*Servizio Ambiente*  
**COMITATO VALUTAZIONE DI IMPATTO AMBIENTALE**  
*(art. 19 del D.Lgs 152/06 e s.m.i)*  
*Parere n.18*  
*Seduta del 05.10.2020*

OGGETTO: **ECO-RICICLI VERITAS S.r.l.**

Intervento: Modifica di un impianto di recupero di rifiuti speciali non pericolosi, attraverso la manutenzione straordinaria di linee, ampliamento aree di stoccaggio rifiuti e inserimento nuovo impianto rifiuti ingombranti.

Comune di localizzazione: Via della Geologia, "Area 43 ettari" – 30176 Malcontenta (VE). Procedura di verifica di assoggettabilità a procedura di VIA ai sensi dell'art.19 del D.Lgs. 152/06 e ss.mm.ii.

Rappresentazione grafica dei sistemi di raccolta acque bianche e nere

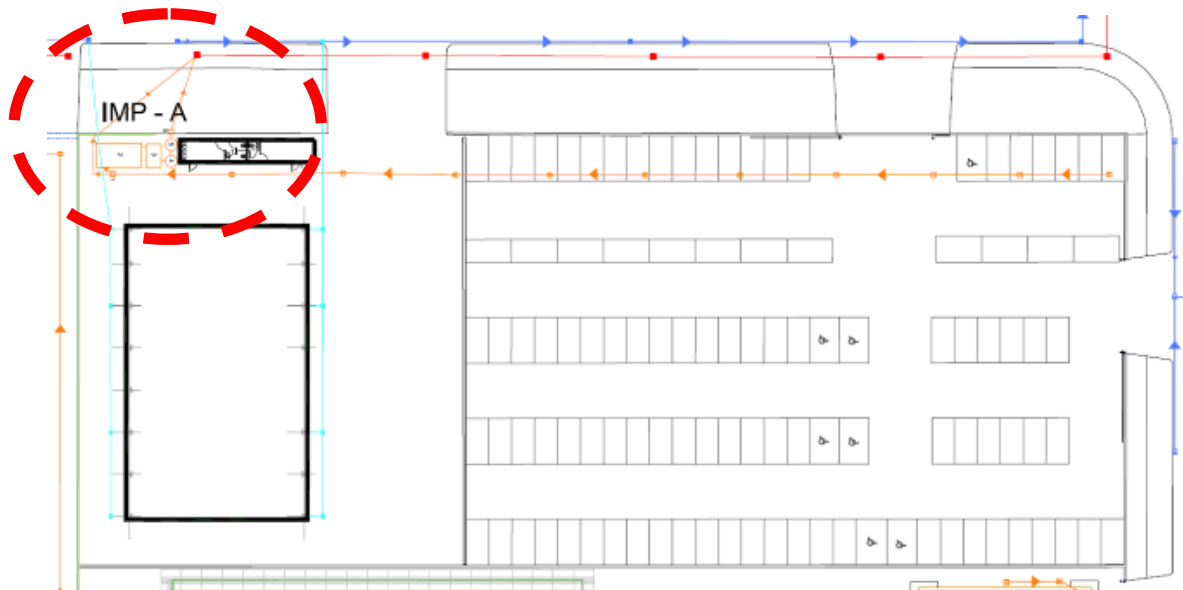
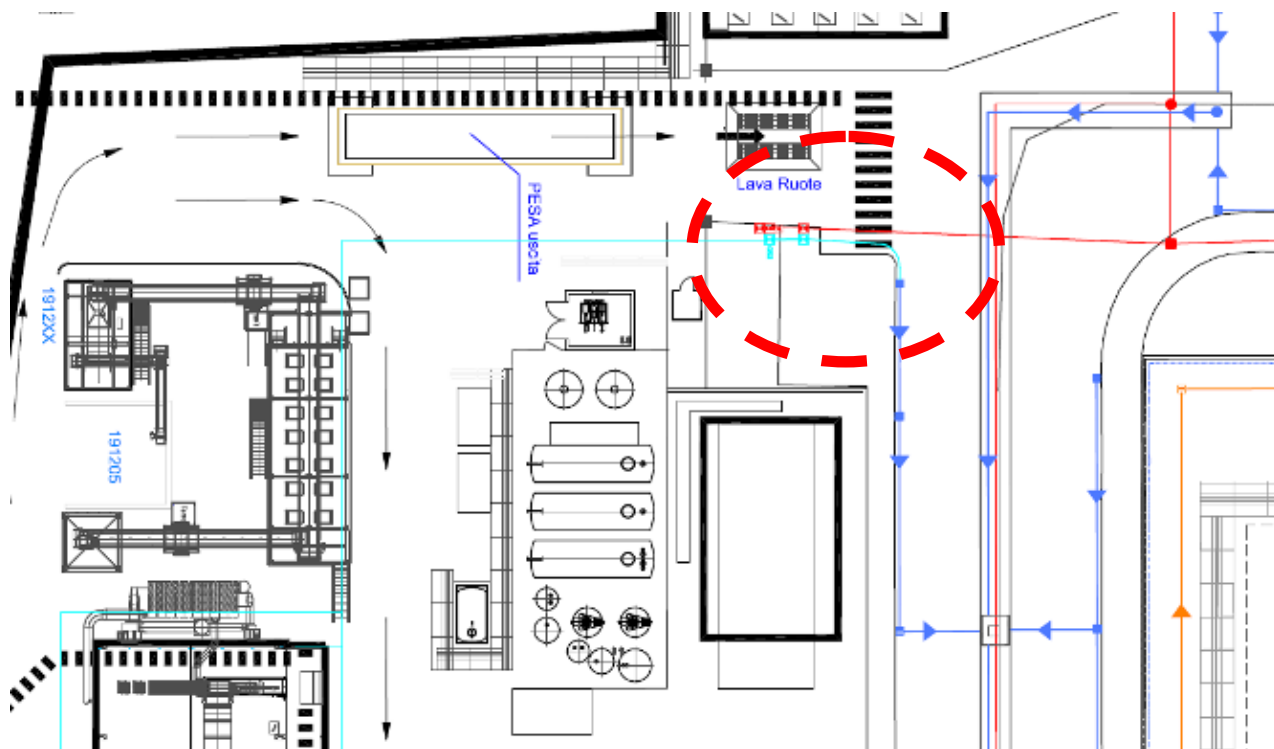
Dalla valutazione delle planimetrie e della "Relazione Tecnica Acque" si segnala quanto di seguito:

- 1) nel documento grafico dello stato di progetto viene indicato che la rete di raccolta acque di dilavamento del piazzale Lotto A, previsto a parcheggio dei mezzi, scarica i liquidi raccolti nella rete delle acque nere, avverso di quanto più volte indicato dalla reazione idraulica che indica lo scarico nella rete acque bianche;

- 2) nel documento grafico dello stato di progetto viene indicato che la rete di raccolta acque di dilavamento delle coperture del Lotto F, scarica i liquidi raccolti nella rete delle acque bianche,

*avverso di quanto indicato più volte dalla reazione idraulica che indica lo scarico nella rete acque nere, mantenendo invariato lo stato di fatto autorizzato;*

- 3) *non sono state fornite le indicazioni in merito alla pendenza di piazzali, tipologia / caratteristiche delle tubazioni delle reti di gestione acque e i loro profili idraulici;*
- 4) *nel documento "Relazione Tecnica Acque" viene indicato il Lotto B fra quelli che recapitano i reflui alla rete acque bianche, avverso di quanto indicato più volte della stessa relazione e dalla planimetria, le quali indicano lo scarico nella rete acque nere, mantenendo invariato lo stato di fatto autorizzato.*

PROSPETTO NORD  
Scala 1 : 200

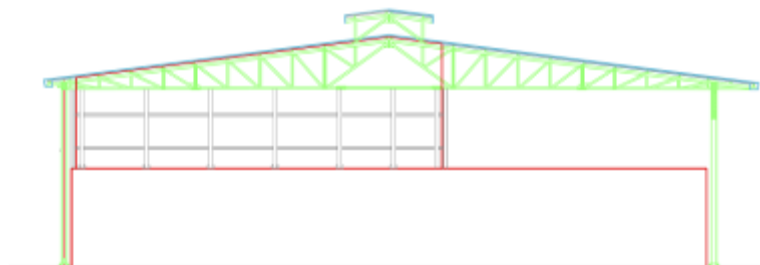
- 3) rifiuti in ingresso gestiti nella nuova linea ingombranti sono previsti in stoccaggio all'interno di un fabbricato minuito di copertura metallica ed aperto perimetralmente come indicato nella seguente immagine. Si segnala che all'interno del fabbricato non sono previsti apprestamenti per il

*contenimento delle possibili polveri che si possono generale in fase di movimentazione dei rifiuti e per gli effetti eolici, data l'assenza di protezioni perimetrali.*

**TAV3I**

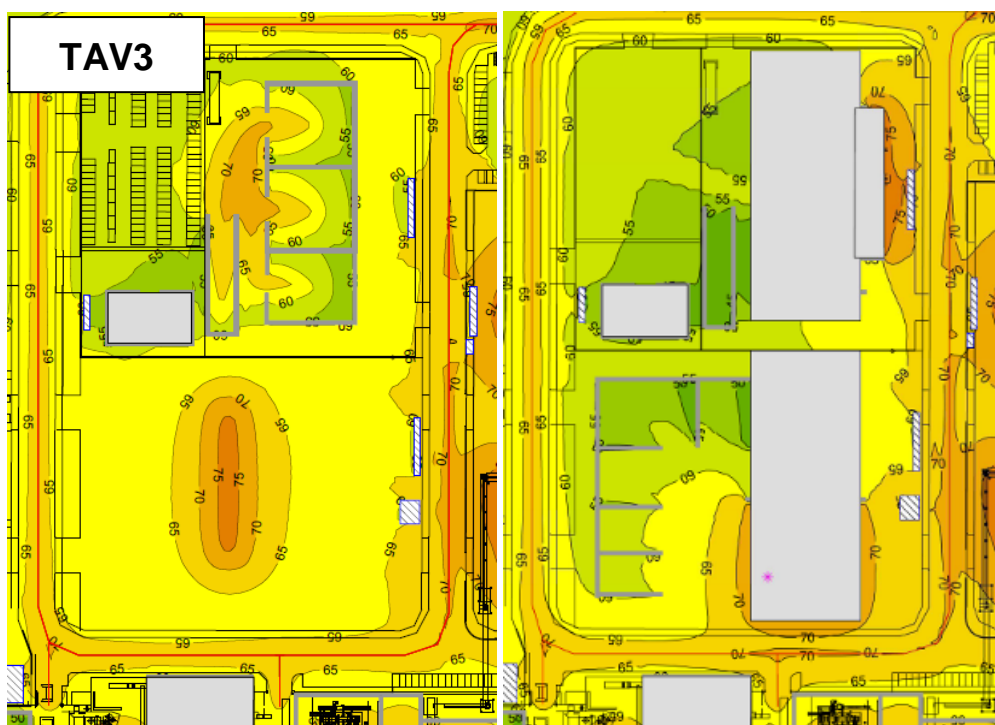
Si segnala che la tavola 3I fornita dal Proponente come revisione della precedente con integrazione del 03/09/2020 presenta delle sorgenti sonore nei lotti C e B diverse rispetto alla tavola originaria allegata alla Valutazione previsionale d’impatto acustico. Inoltre nel lotto C è presente un fabbricato e dei setti di contenimenti non previsti in progetto.
